女川原子力発電所2号炉  
竜巻防護ネットの構造設計について  
(審査会合での指摘事項に対する回答)

設計基準対象施設について  
(第4条 地震による損傷の防止)  
(第6条 外部からの衝撃による損傷の防止(竜巻))

平成31年4月  
東北電力株式会社

# 審査会合における指摘事項への回答【指摘事項③】(1／23)

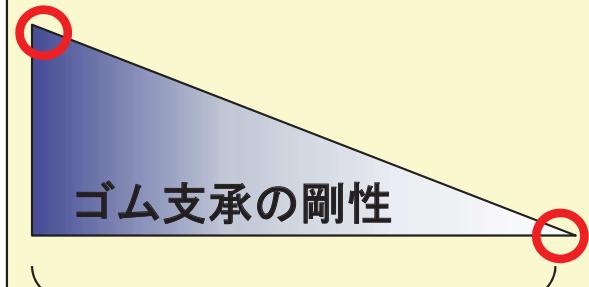
しかしながら、竜巻の飛来物による衝突評価におけるゴム支承、可動支承の影響については、評価に関する十分な知見・実績がなく、不確実性を有することを踏まえて、設計する必要がある

- ゴム支承・可動支承の影響について、竜巻の飛来物による衝突評価に関する規格類が制定されていない
- 先行プラントにおいて、ゴム支承・可動支承の影響を考慮した衝突評価に関わる審査実績がない

・上記の課題に対して、以下の設計を行うことにより、ゴム支承・可動支承の衝撃荷重に対する不確実性を包絡した設計が可能

- ゴム支承の影響を最大限考慮する観点で、2つの設計条件にて構造設計を行い、これらが両立する設計を行う

- 設計条件②にて評価することで、可動支承のすべり機構の影響を最大限考慮する

表5 ゴム支承、可動支承の影響を考慮した設計条件②

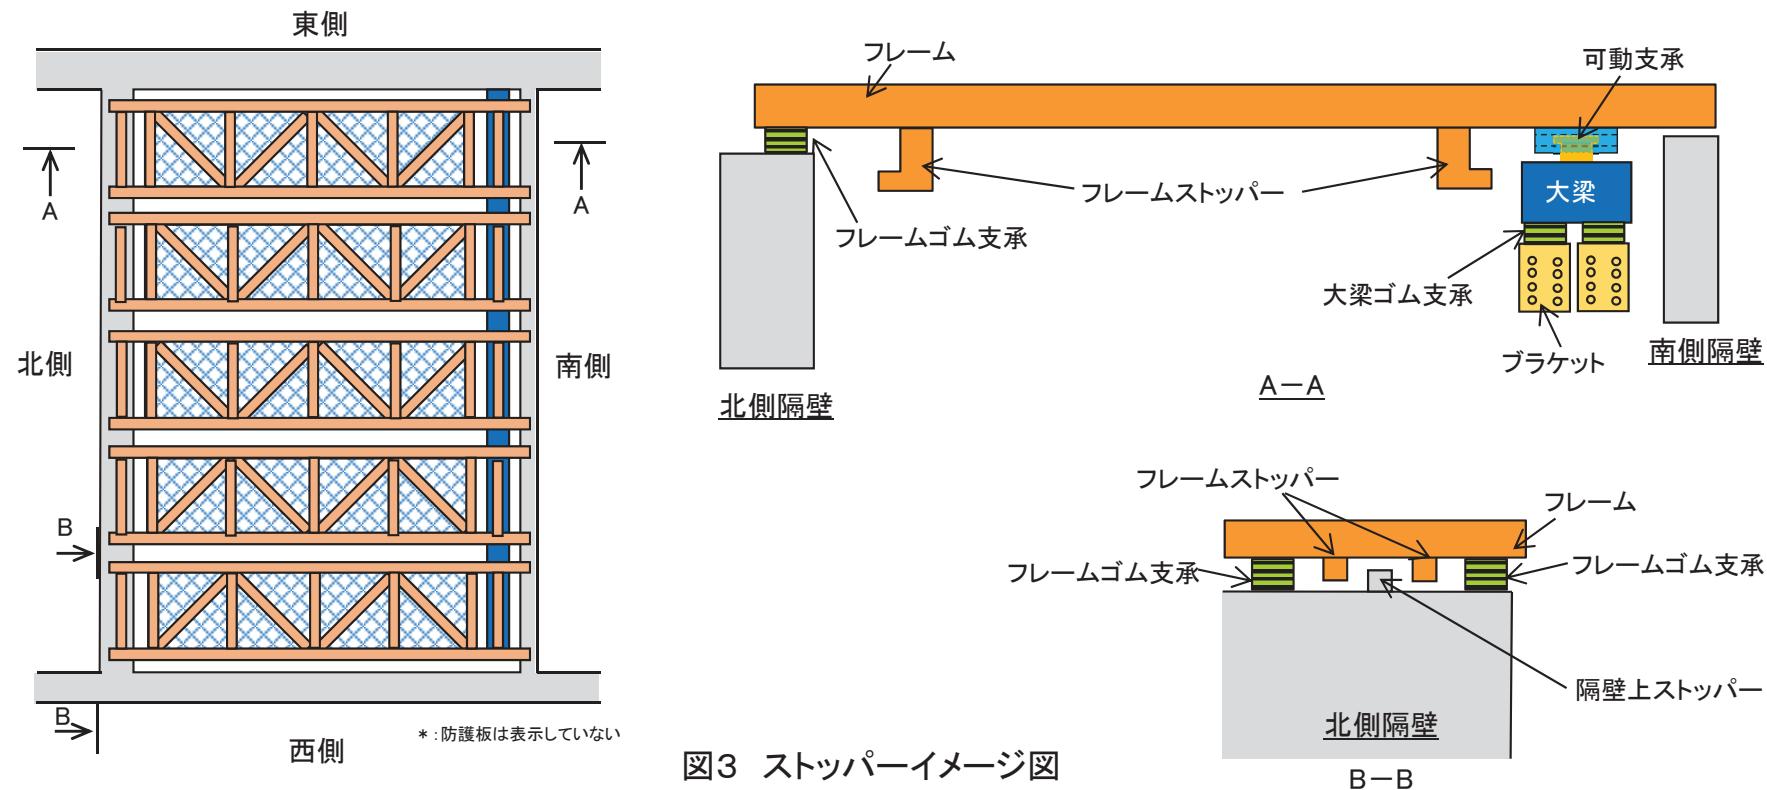
- ・飛来物の衝突による、ゴム支承の水平方向の変形影響を最大限に考慮

設計条件②	
	ゴム支承	可動支承
想定される実現象	ゴムが持つせん断剛性に応じて変形する	すべり機構がゴム支承の変形に応じて変位する
想定される実現象を保守的に考慮した場合の挙動	水平方向に自由に変形し部材と干渉する	可動方向に自由に変位し部材と干渉する
設計条件②で考慮する事項	ゴム支承の損傷状態を模擬	
設計条件②での衝突解析モデル	水平方向の結合条件をフリー 鉛直方向の結合条件を固定	可動方向の結合条件をフリー 反可動方向、鉛直方向の結合条件を固定

- 飛来物衝突時にゴム支承が損傷する可能性を想定することで、フレームが移動して落下する事象を考慮する必要があるため、水平方向の移動を拘束するストッパーを設置

図4 竜巻防護ネットの評価フロー(南側から北側への衝突)

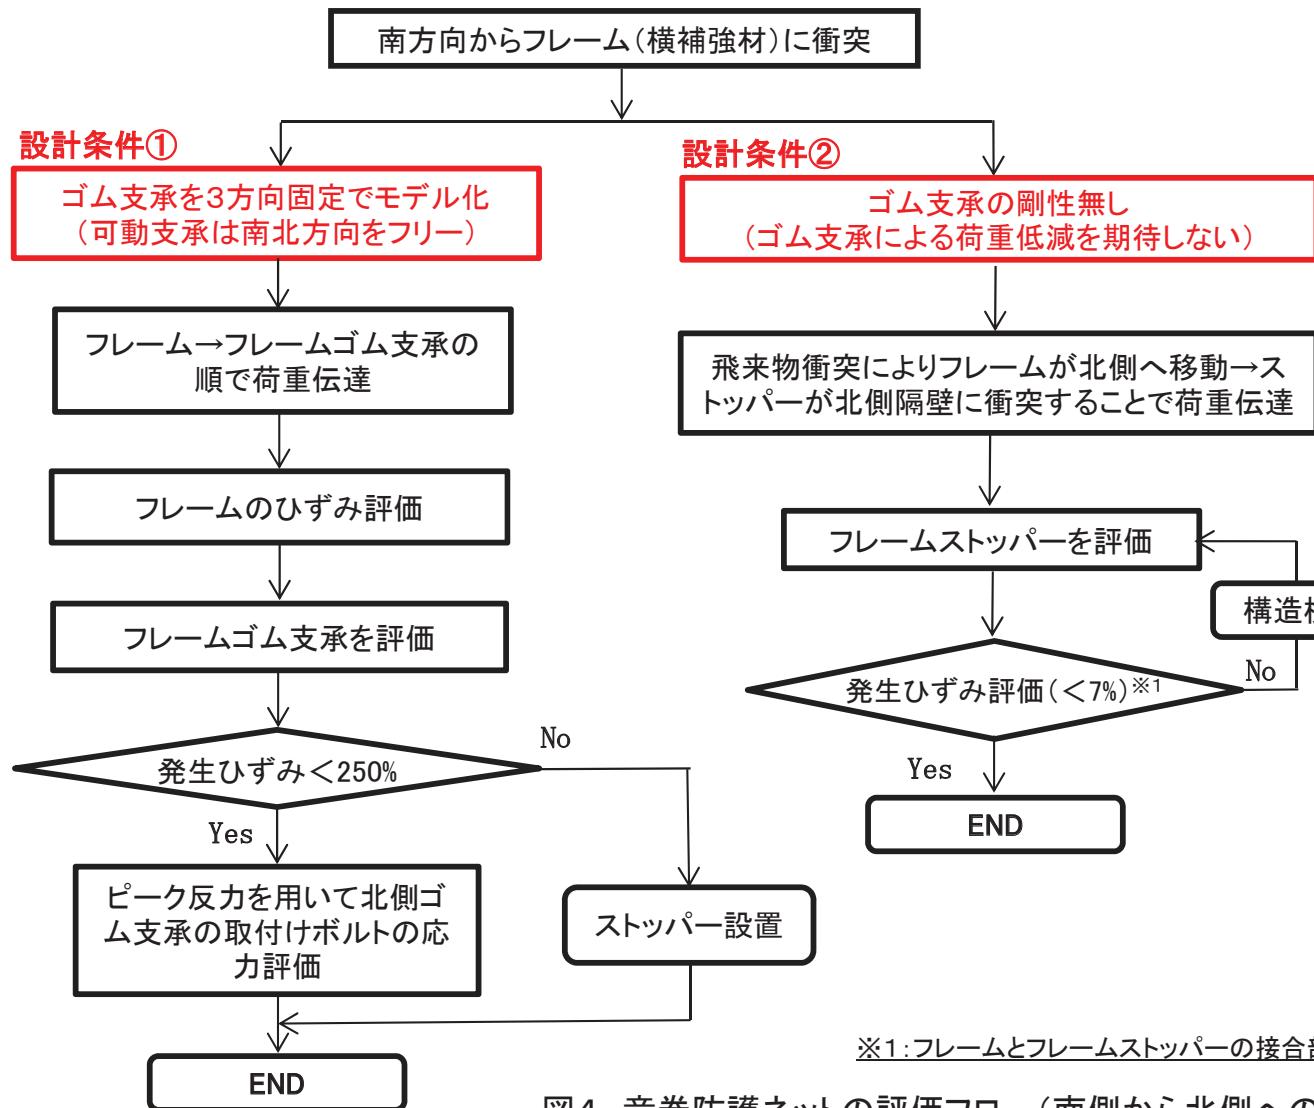
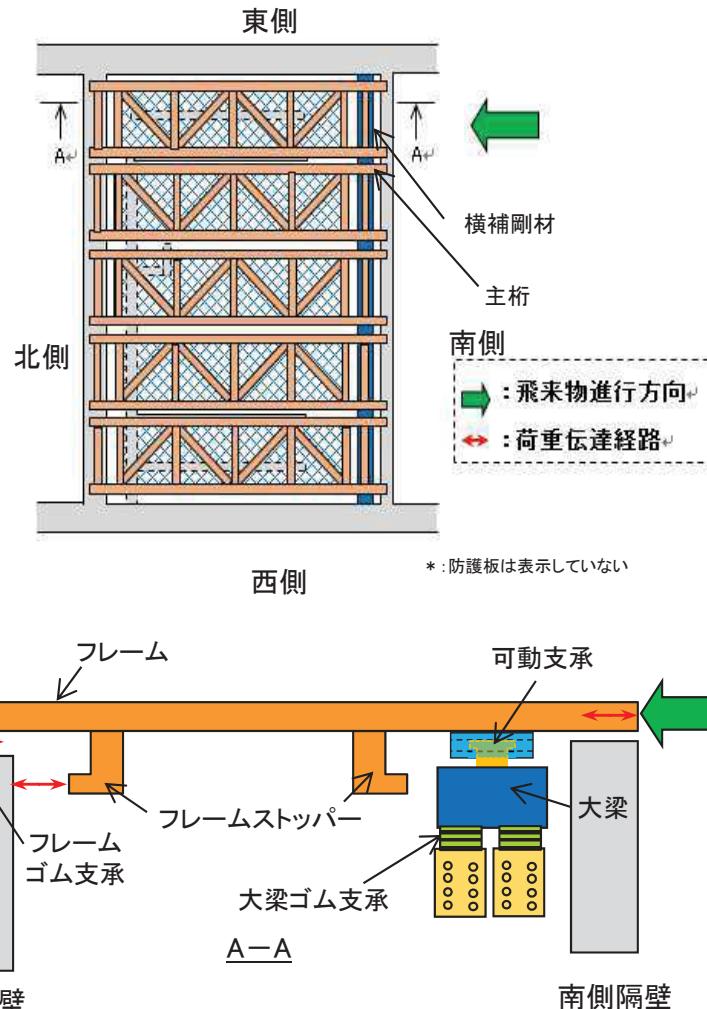
「(1)衝撃荷重に対するゴム支承・可動支承の影響」及び「(2)ストッパーの設置」を踏まえた評価方法として、フレームに飛来物が衝突した場合の部材の評価フローを示す

図7 フレーム、大梁のクリアランス例

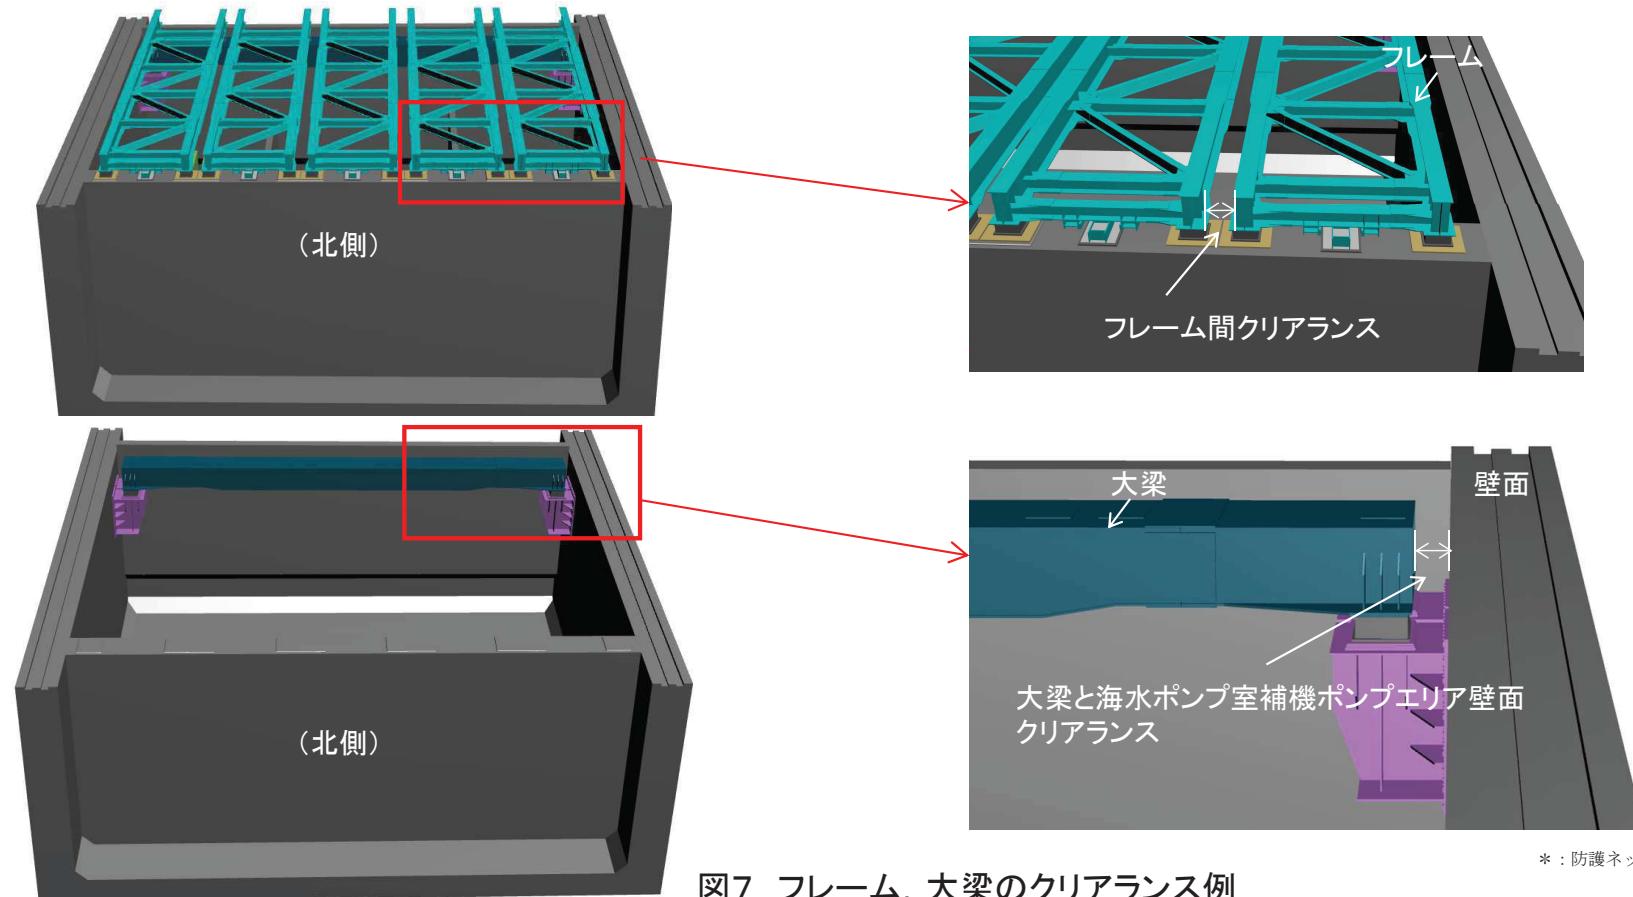
- ゴム支承、可動支承に支持されているフレーム、ゴム支承に支持されている大梁は、設計竜巻による風荷重や地震による荷重によって水平方向の変位が生じることから、他の設備との干渉について考慮する必要がある
- フレーム間や大梁と海水ポンプ室補機ポンプエリア壁面との間等には上記の発生変位を踏まえてクリアランスを確保する設計とする
- 飛来物衝突時の変位に対しては、ストッパーを設置することで他の設備との干渉を防止する

図8 フレーム、防護板等配置イメージ

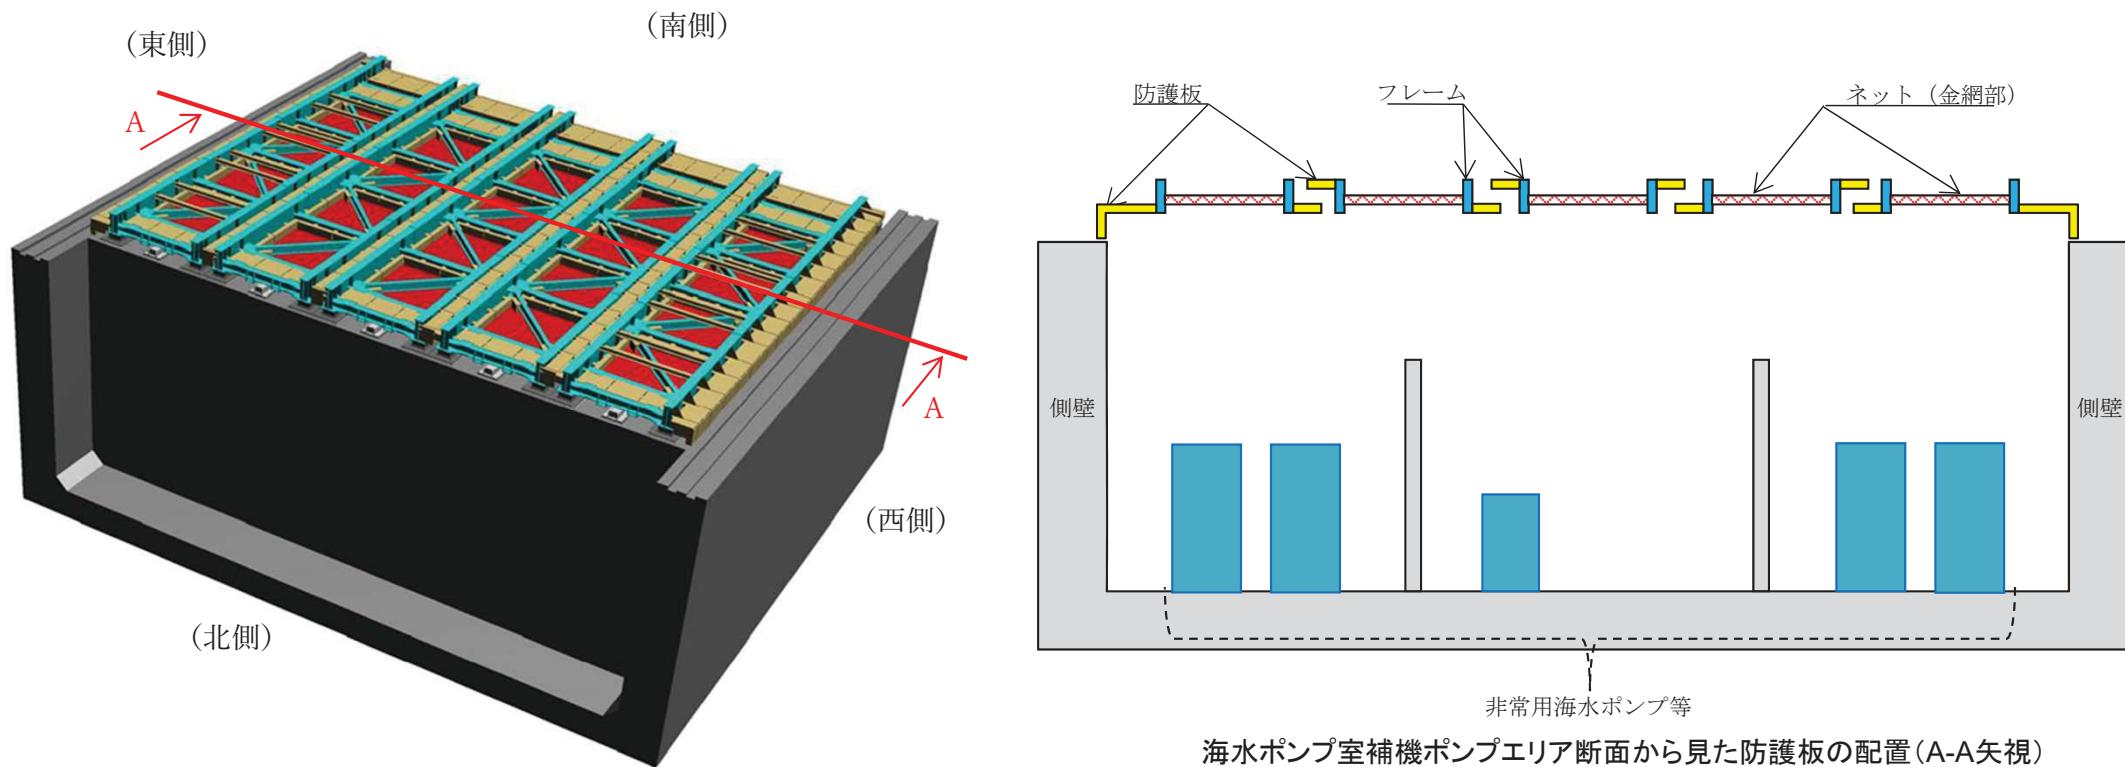
- フレーム間及びフレームと海水ポンプ室補機ポンプエリア壁面にクリアランスを確保していることから、これらのクリアランスから設計飛来物の侵入を防ぐために、フレームに防護板を設置する
- 防護板はフレームの変位を考慮した上で、ラビリンス構造とすることで、設計飛来物(鋼製材)が通過しない構造とする

振動数依存性試験結果抜粋

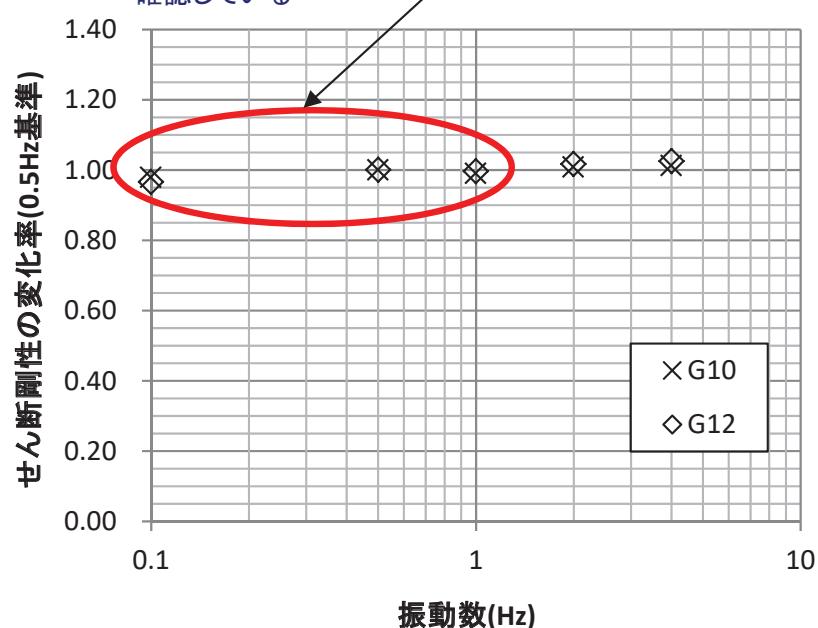
## 【参考資料1】飛来物衝突時と地震時におけるゴム支承の変位速度の比較

- 竜巻防護ネットのフレームに飛来物が衝突した際のフレームの移動速度を、衝突前後の運動量保存則から算出すると、約0.1m/sとなる
- 一方、地震時のゴム支承の動的特性を把握するため、振動数依存性試験を実施しており、変位速度の最大値は約0.06~0.60m/sの範囲の速度範囲において、せん断剛性に有意な変化がないことを確認している
- したがって、飛来物衝突時の評価においても、耐震評価で得られたゴム支承のせん断剛性を適用することが可能であると考える

振動数依存性試験(ゴム支承を振幅95mmで単振動)により、ゴム支承の変位速度0.06m/s(0.1Hz)~0.6m/s(1Hz)において、ゴム支承のせん断剛性に有意な変化がないことを確認している

表 ゴム支承せん断剛性影響の検討結果

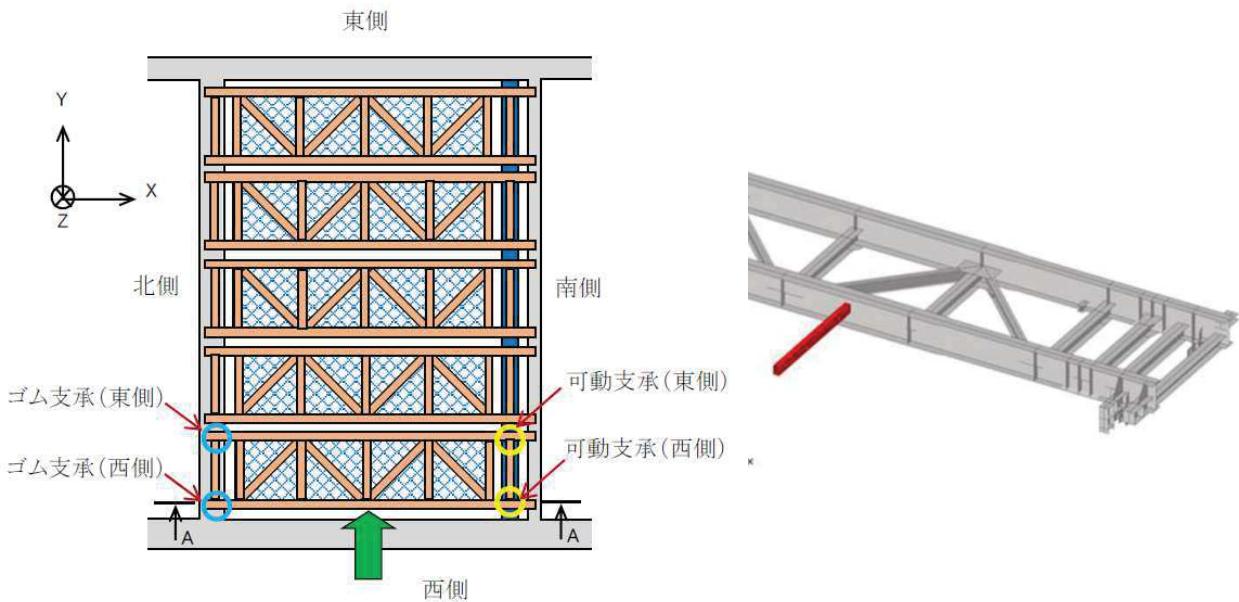
## 【参考資料2】衝突解析におけるゴム支承の境界条件の影響確認

- 衝突解析におけるゴム支承の境界条件を耐震評価に使用した線形ばねモデルと同等としたものと、ゴム支承の影響を排除する観点で3方向固定としてモデル化したものとそれぞれ衝突解析を実施し、ゴム支承と可動支承へ伝達される衝撃荷重の差を比較した
- 衝突解析の結果、ゴム支承の境界条件を固定条件とした場合が大きな反力を得られることが確認された。特にゴム支承において衝撃荷重に大きな差が確認された（固定条件としたときの衝撃荷重のピーク値は、ゴム支承のせん断剛性を考慮した場合に比べて、約100～200倍大きな値となる）
- 衝突荷重に対するゴム支承の評価については、十分な知見、実績があるとは言い難いため、竜巻防護ネットの設計における不確実性を考慮する観点から、衝突解析においてはゴム支承のせん断剛性を考慮しない固定条件で解析を実施する

ゴム支承の物性確認試験結果の一例

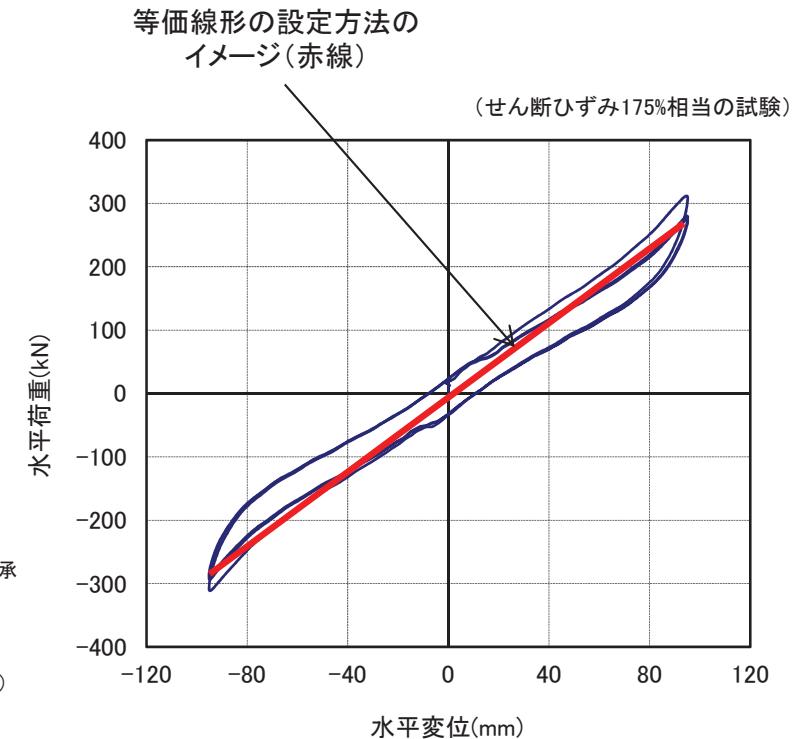
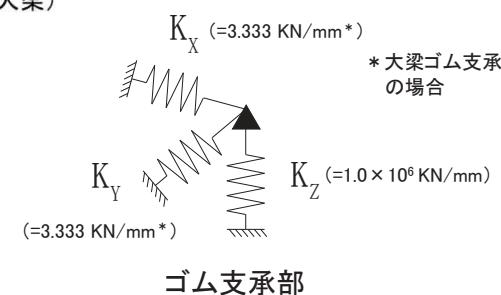
## 【ゴム支承のモデル化の考え方】

- ゴム支承については、水平方向に比較的変形が発生しやすい構造特徴を有していることから、X,Y方向については設置するゴム支承の剛性を踏まえた設定としている。一方、鉛直方向には大きな剛性を示すことからZ方向は剛の設定としている。ゴム支承の特徴は水平方向剛性がゴム材料の物性が支配的になっていること。
- ゴム支承は、道路橋示方書、道路橋支承便覧を適用した設計であり、物性確認試験結果より、ほぼ線形の挙動を示すことを確認している。
- 道路橋示方書、道路橋支承便覧の規定では、ゴム支承をモデル化する場合、その物性を等価線形に置き換えてモデル化することが認められている。
- 以上を踏まえて、ゴム支承の水平方向については等価線形の物性としたばねによるモデル化を行っている。

物性確認試験より得られた減衰定数

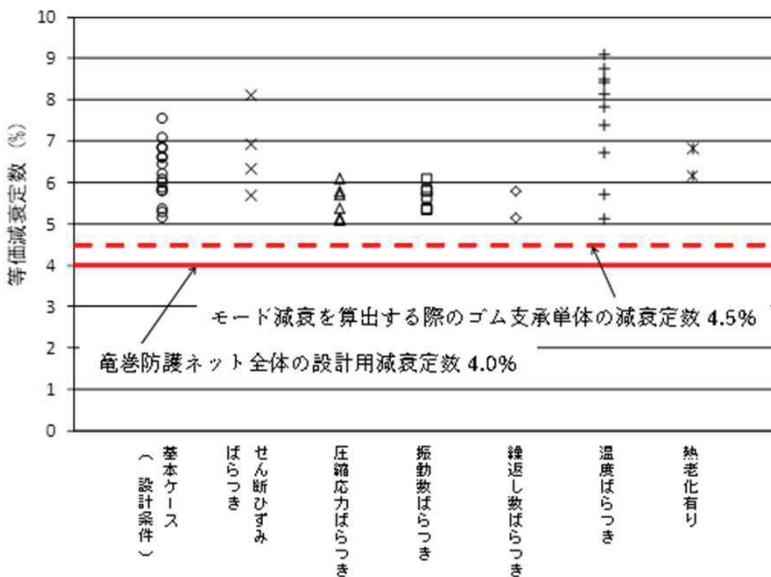
## 【減衰定数の設定の考え方】

- スペクトルモーダル解析の適用に当たっての減衰定数の考え方は以下のとおり。
- 鉛直方向については、竜巻防護ネットがボルト構造物であることから、JEAG4601に基づき2.0%と設定している。
- 水平方向については、以下の検証結果を踏まえ、保守性を考慮して4.0%と設定している。
  - ゴム支承の物性確認試験結果において、おおむね5.0%以上の減衰定数が得られている
  - 試験で得られた減衰定数を保守的に設定(鋼製部材2.0%, ゴム支承4.5%)して、固有値解析を実施し、振動モードごとの減衰定数を算出した結果より、水平方向の主要モードの全てにおいて4.3%以上のモード減衰が得られていることを確認

竜巻防護ネット(水平方向の固有周期0.83秒)

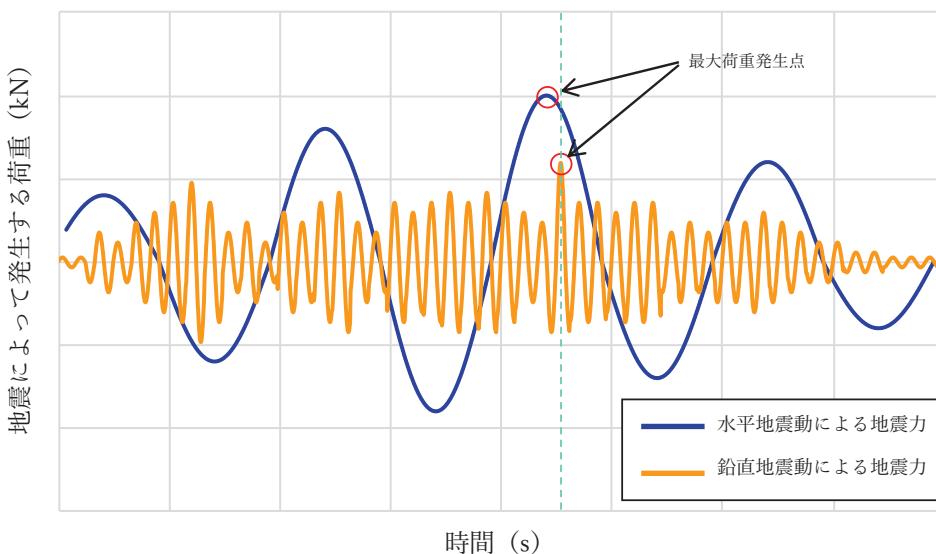
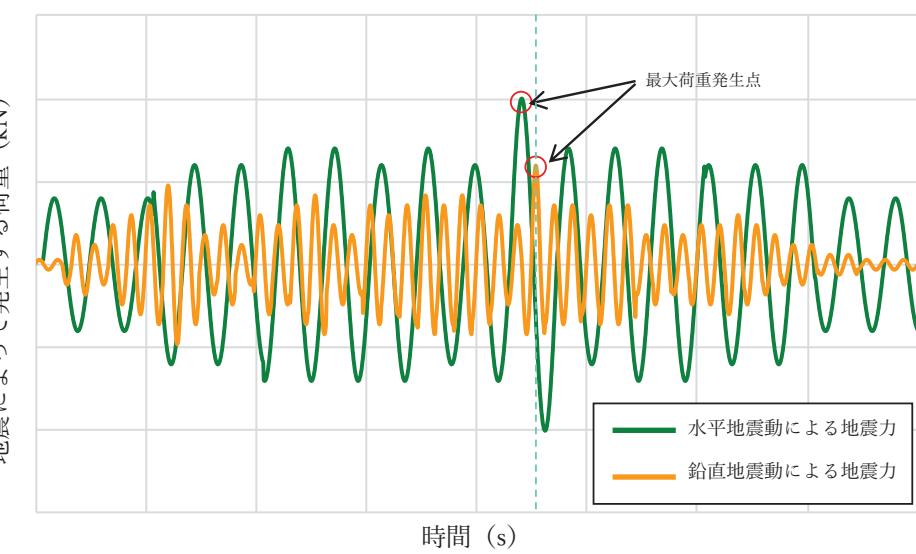
各方向の地震荷重の組合せについて、ゴム支承及び可動支承を用いた構造物(固有周期が長周期となるもの)に対してSRSS法を適用することの妥当性を提示すること。

- 竜巻防護ネットの固有周期は1秒以下であることを確認しており、一般的な免震装置を用いた建物の固有周期である2~4秒に比べて剛側である。
- 固有周期が剛側である場合には、柔側の設備に比べ、水平方向の最大荷重と鉛直方向の最大荷重が重畠する可能性は低くなることから(概念図参照)、他の施設と同様に、竜巻防護ネットにおいても地震荷重の組合せはSRSS法を適用している。
- なお、工認段階において、時刻歴応答解析を実施して地震時挙動を確認するなどして、各方向の地震荷重の組合せに対するSRSS法の適用性について詳細な検討を実施する。
